MB360 ACTUALIZACIONES EN PC v0.9.8 (25/09/2024)

CONEXIÓN MQTT + SSL (SE NECESITA FW 18.7)

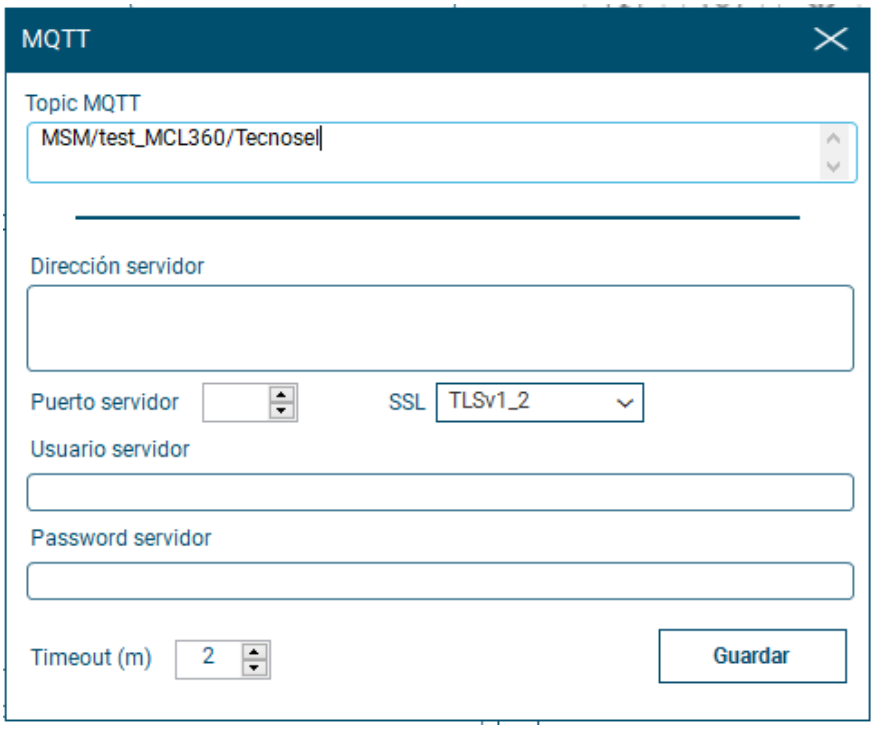
En la ventana de configuración solo queda un campo para topic tanto de lectura como de escritura.

La configuración de los Topics de lectura y escritura, debe coincidir con la configuración que tenga grabada la baliza en **Ruta variables MQTT, concatenando el ID MQTT.**

INFORMACIÓN

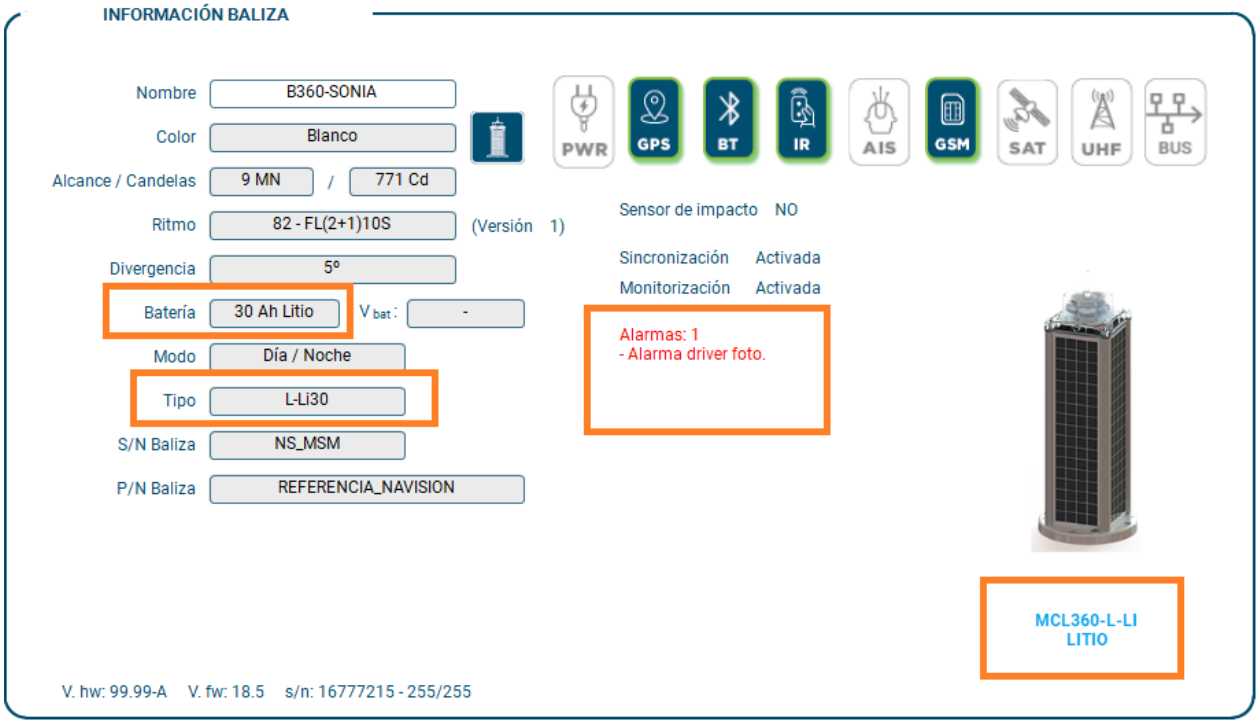
Se muestra “litio” acompañando a la batería y al modelo.

Las alarmas se muestran en un texto. En caso de no haber alarmas se mostrará: Alarmas: NO

CONFIGURACIÓN PRO

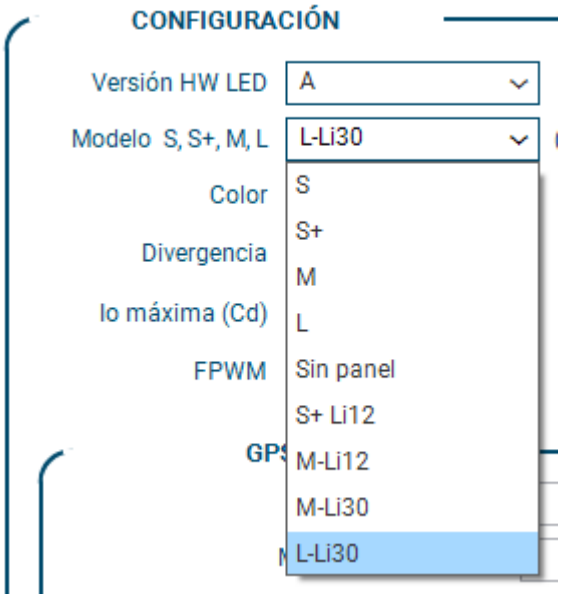
En el desplegable se muestran las opciones disponibles:

La opción “Sin panel” no aparece la última porque, internamente, tenemos una correspondencia entre la posición en la lista con el propio campo. Y ya habrá balizas grabadas con el campo 4 = Sin panel.

Si fuera necesario se podría hacer algún “intercambio” previo para que mantenga su valor interno 4, pero aparezca al final.
